改善箇所説明図

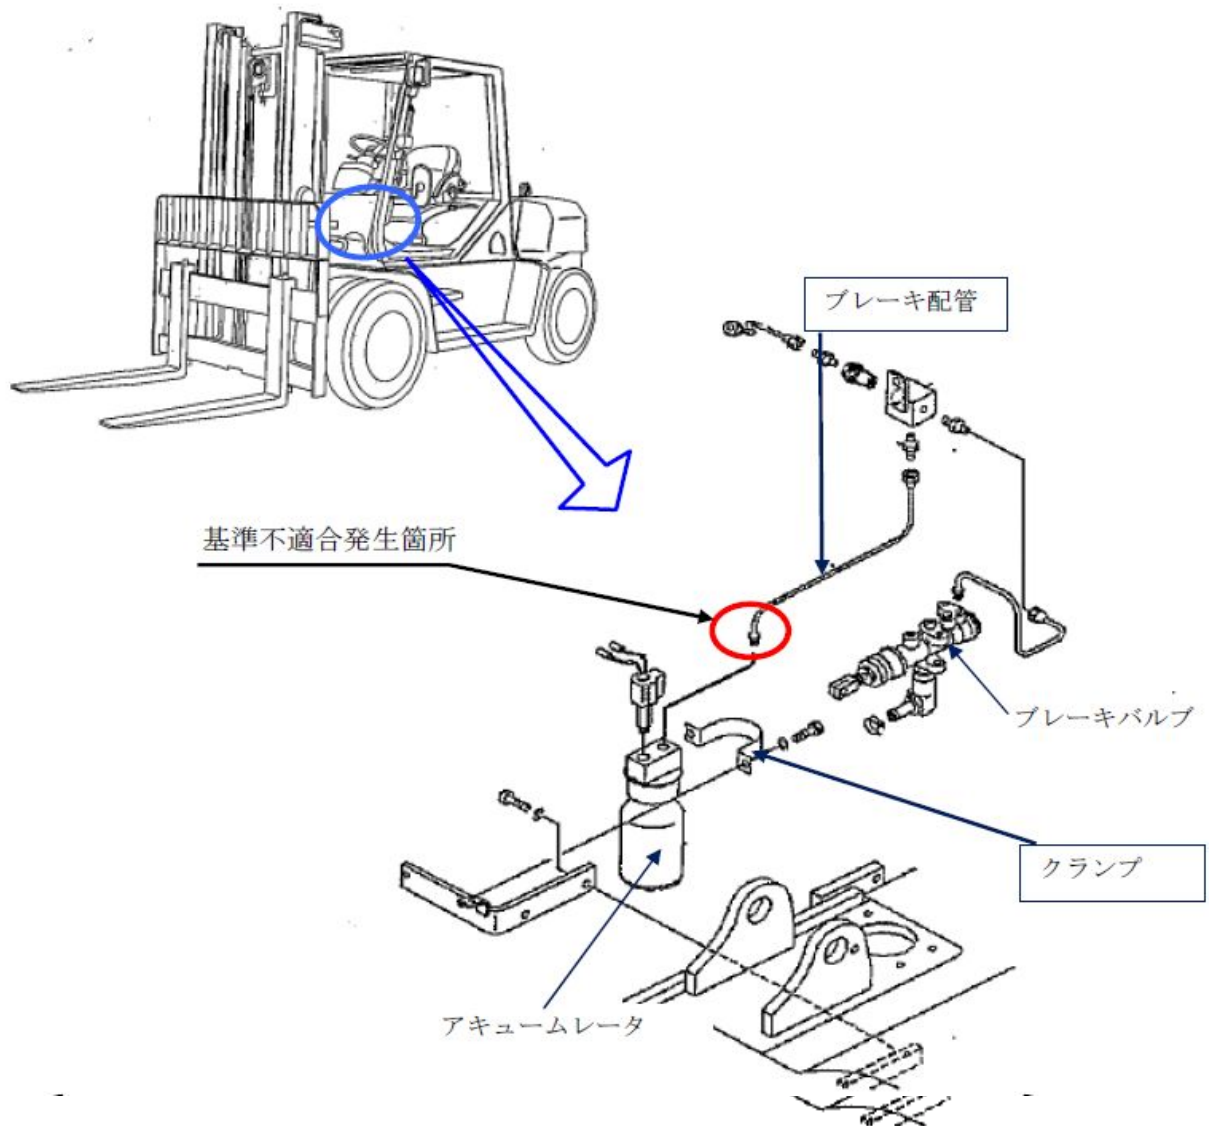
制動装置用アキュムレータ（蓄圧器）の固定方法が不適切なため、振動等により、当該アキュムレータに接続しているブレーキ配管に亀裂が発生する場合があります。そのため、ブレーキオイルが漏れ、制動力が低下するおそれがある。

全車両、当該アキュムレータの固定方法を変更するとともに、ブレーキ配管を対策品に交換する。

アキュムレータ側面に白ペイントを塗布する。
